Ofício Nº.: 251/2023

Assunto: Resposta ao Ofício Nº.: 119/2023

PARECER TÉCNICO

Averiguar a demanda solicitada no processo 410_23, que consiste na instalação de sinalização semafórica no cruzamento das Ruas Presidente Vargas e Martins Mundim.

Foto 1: Rua Martins Mundim, trecho anterior à Rua Pres. Vargas.

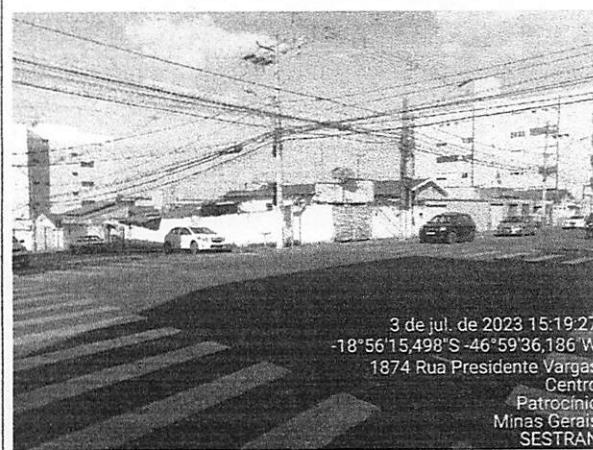
Em visita técnica ao local verificou-se tratar de cruzamento entre duas vias locais, com intenso tráfego de veículos e pedestres, ambas as vias de sentido único, com faixas de estacionamento nos dois bordos das vias, pavimentação em boas condições e sinalização vertical e horizontal de forma clara e em excelentes condições de visibilidade.

Foto 3: Sinalização de Parada obrigatória na Rua Martins Mundim.

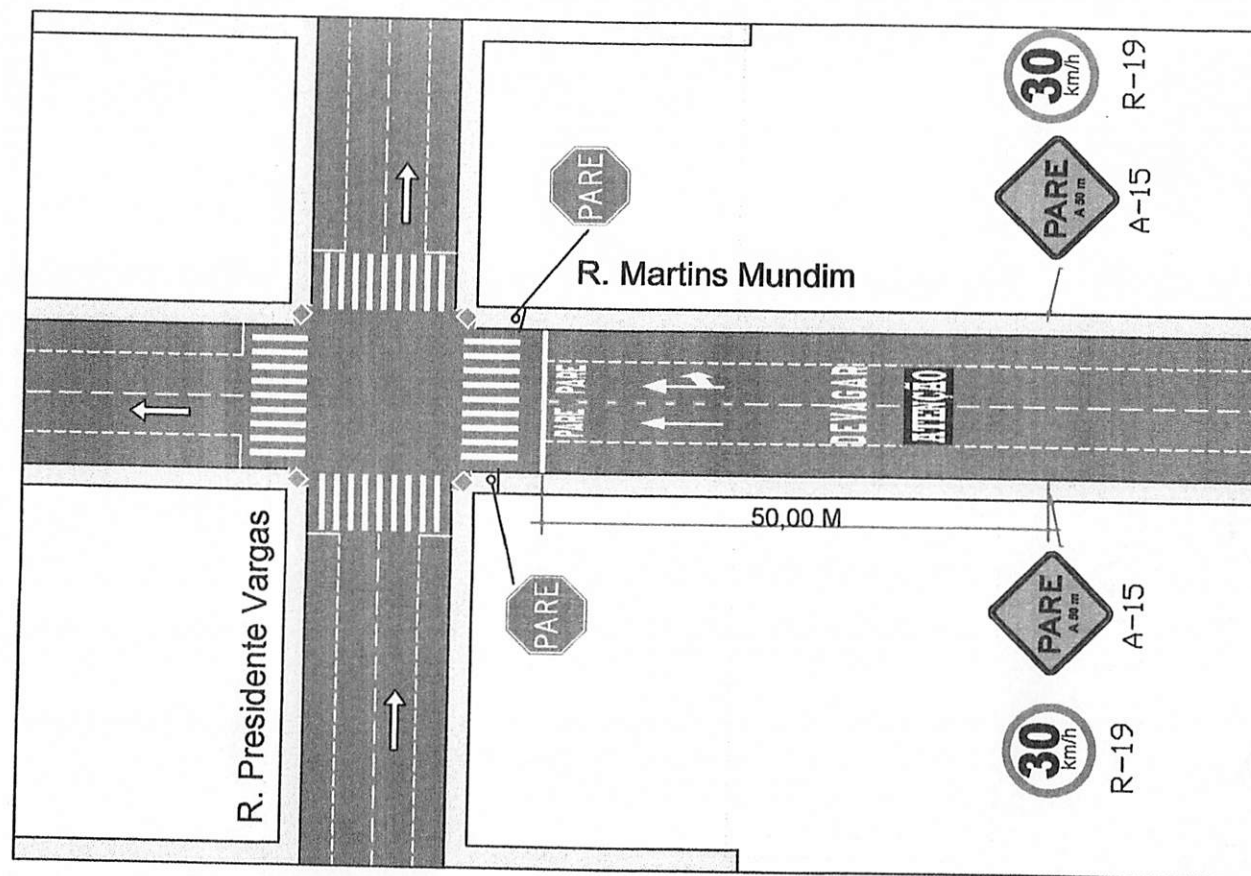
Conforme constatado in loco, a maioria do tráfego neste cruzamento se origina da Rua Presidente Vargas, sendo em bem menor quantidade pela Rua Martins Mundim, que inclusive possui sinalização adequada e visível de parada obrigatória, não se justificando uso de sinalização semafórica, visto que os acidentes ocorridos no local não se deram pela intensidade do fluxo de veículos, mas por imprudência e desrespeito à sinalização existente.

No entanto, de maneira redundante, recomenda-se a instalação de sinalização de advertência A-15 (Parada obrigatória à frente) e de regulamentação R-19 (Velocidade máxima permitida de 30 km/h) na Rua Martins Mundim a 50,0 m da parada obrigatória, e demarcação na via dos dizeres “ATENÇÃO” “DEVAGAR”, conforme projeto em anexo.
